Subject/ Object: Roof Repairs - Table Mountain VHF Site. Newfoundland / Réparation du toit – Site VHF de Table Mountain (Terre-Neuve-et-Labrador)

ADDENDUM #3 / ADDENDA N°3

Current Photographs / Photos Récentes

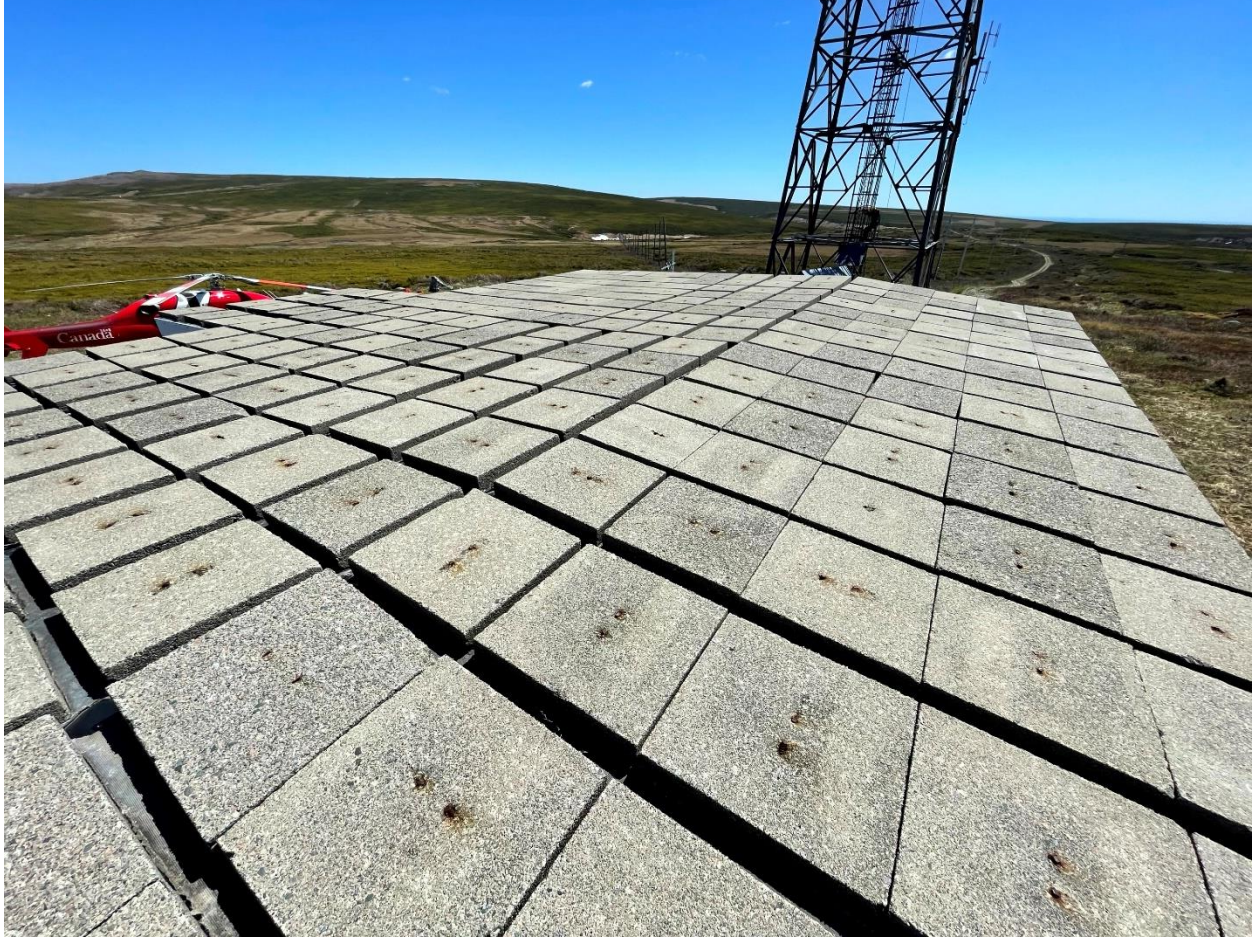
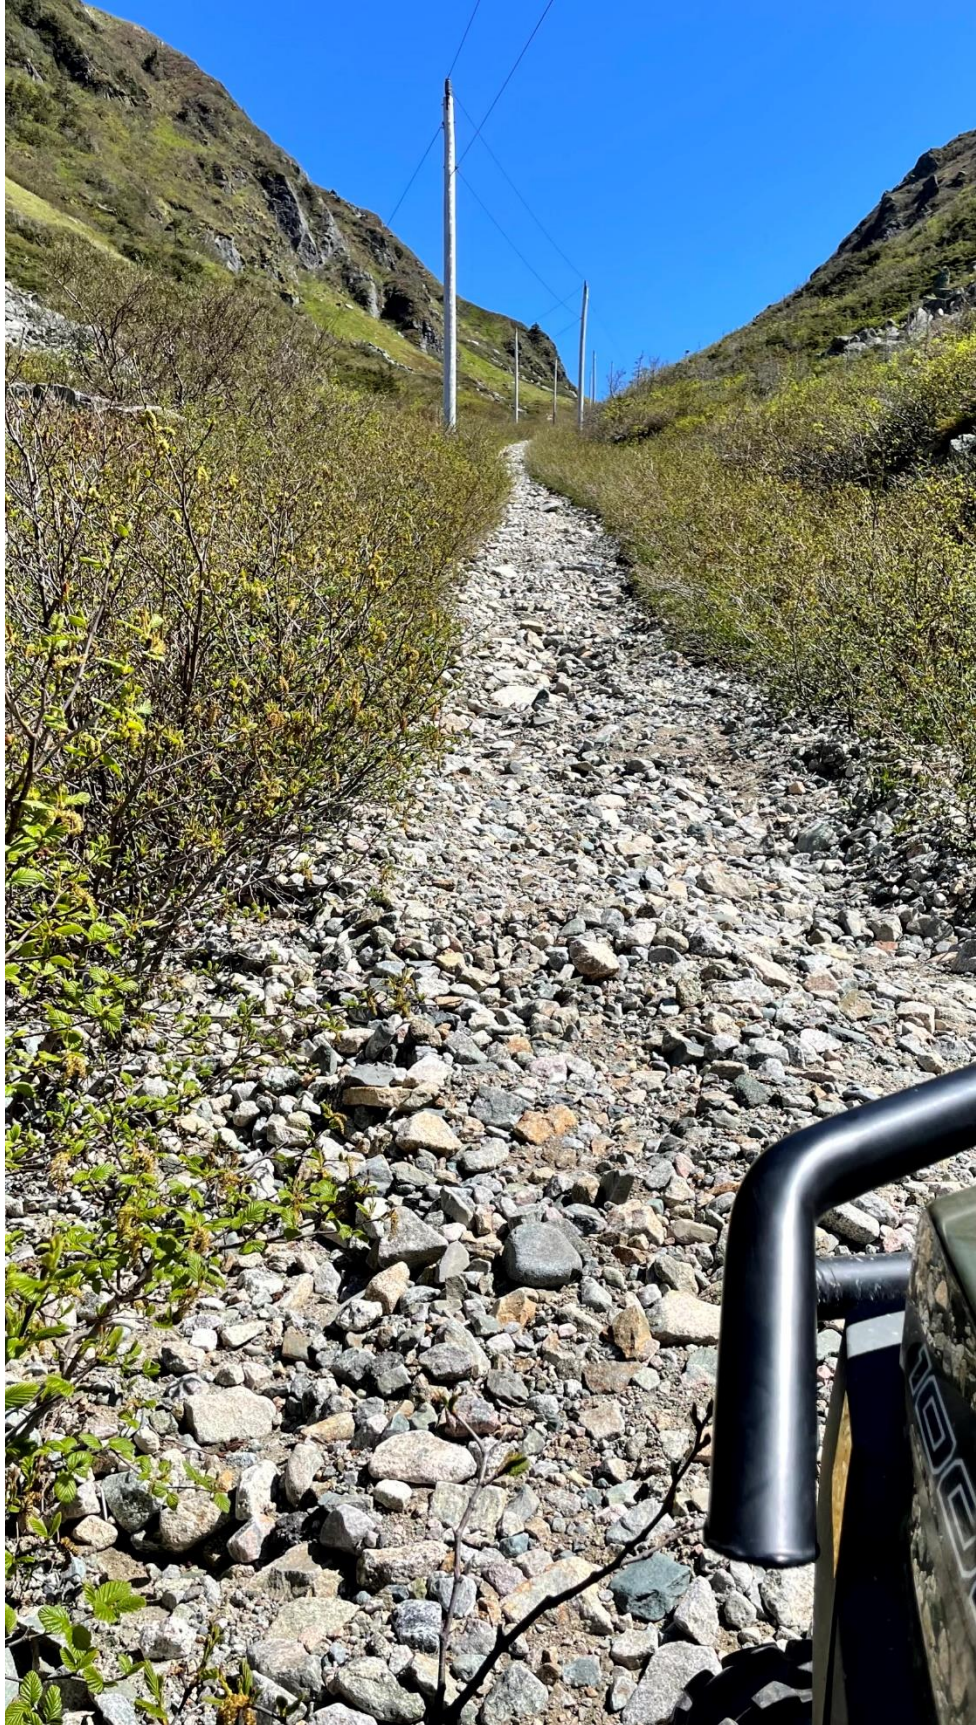
- A7. Yes.
- Q8: In the section Description of Work, it states "Work for this project consists of replacing the existing roof membrane. This will be done in sections by relocating the current concrete blocks to another section of the roof to expose the existing torch on membrane." However, the pictures show an EPDM membrane on the roof. Can you clarify which membrane is correct?

- A8: The Contractor must replace the existing torch on roof membrane with a new EPDM membrane as specified in section 3.0 "Work Required" on page 3 of SOW.
